Předmětem posuzování vlivů na životní prostředí podle zákona č. 100/2001 Sb., v platném znění (dále jen „zákon EIA“) je záměr „Pokračování těžby v lomu Mrač“ Č.J. 161777/2025/KUSK, kód záměru STC2730.

Podatel tímto podle § 8 odst. 3 zákona EIA v zákonem stanovené lhůtě 30 dnů, počítané ode dne zveřejnění informace o dokumentaci na úřední desce krajského úřadu, tj. do 9. 1. 2026, podává ke zveřejněné dokumentaci následující vyjádření.

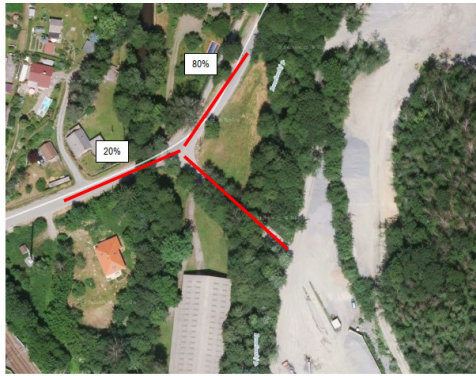
V hlukové studii je nesoulad s výpočtovými body pro stacionární zdroje hluku. V tabulce č.3 je označeno 7 výpočtových bodů a v obr.č. 6 je označen i bod 8, pro který jsou provedeny výpočty. Tento bod č.8 není jednoznačně identifikován. Požadujeme nápravu hlukové studie, aby její výsledky byly jednoznačné.

OBR.3a Vizualizace stavu – doprava Varianta I – stávající výjezd z areálu lomu + rozložení dopravy do směru na Podmrači(65%) a směru viadukt (35%)

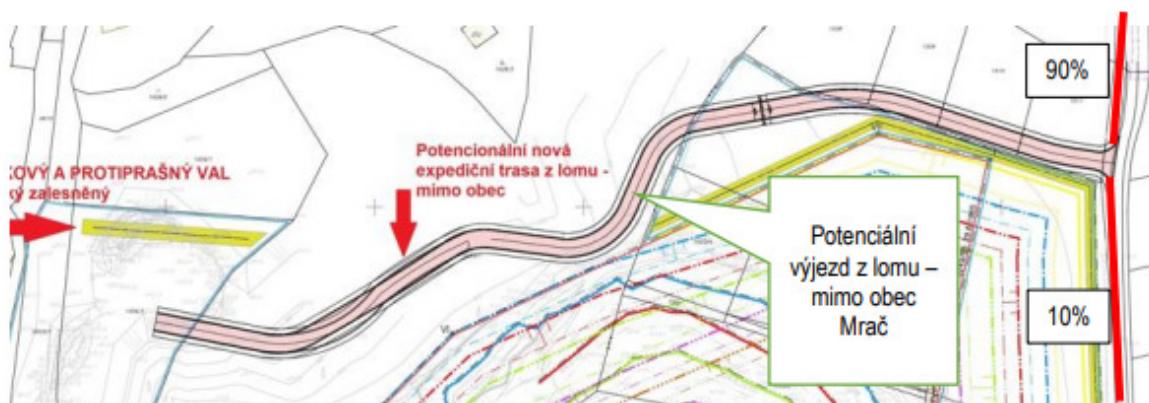
Oproti dokumentaci EIA předložené v roce 2024 došlo ke změnám v rozložení dopravy.

Požadujeme vysvětlení navýšení intenzity dopravy přes Mrač o 15%.

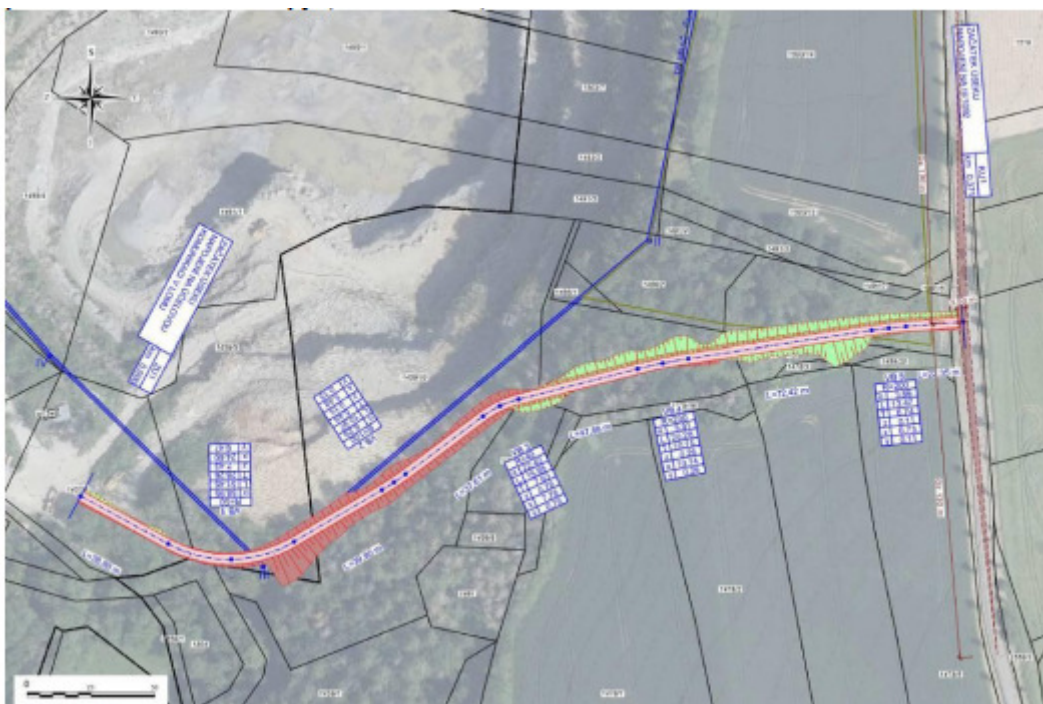
Na str. 3 vyhodnocení vlivů na veřejné zdraví je uvedeno následující:

Expedice kameniva probíhá po veřejných komunikacích. Po výjezdu z lomu směřuje expediční doprava po silnici III/1091 do obce Mrač (20 %) k silnici I/3 a přes Podmračí (80 %) k silnici III/1092 a dále po silnici III/1092 směr Čerčany (64 %) a směrem na Žižňanky (16 %).

Toto tvrzení neodpovídá žádným údajům uvedeným v hlukové a rozptylové studii.

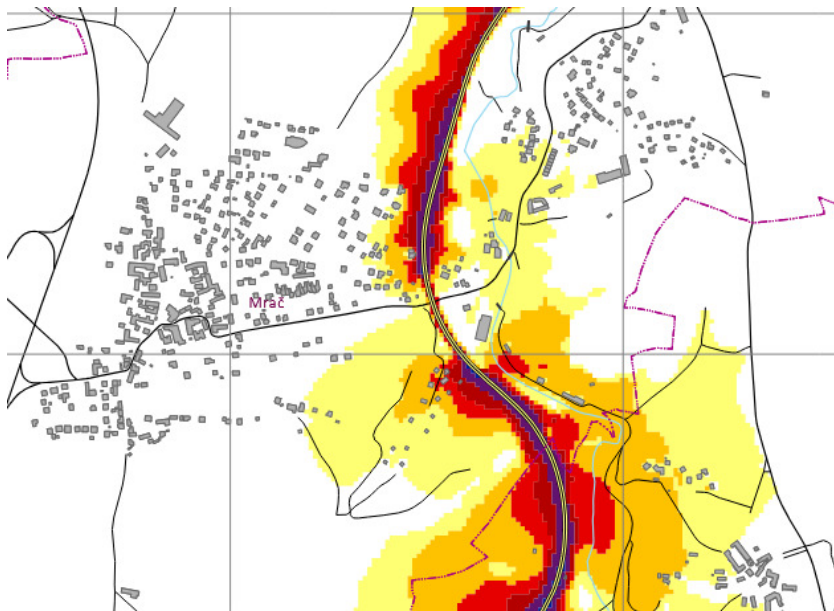
Jednoznačně kvantifikovat požadavek na zábor PUPFL a vyhodnotit jeho vlivy.

Vypořádání: Zábor PUPFL a jeho vyhodnocení je uveden v textu dokumentace v kapitole B.II. a v kapitole D.I.
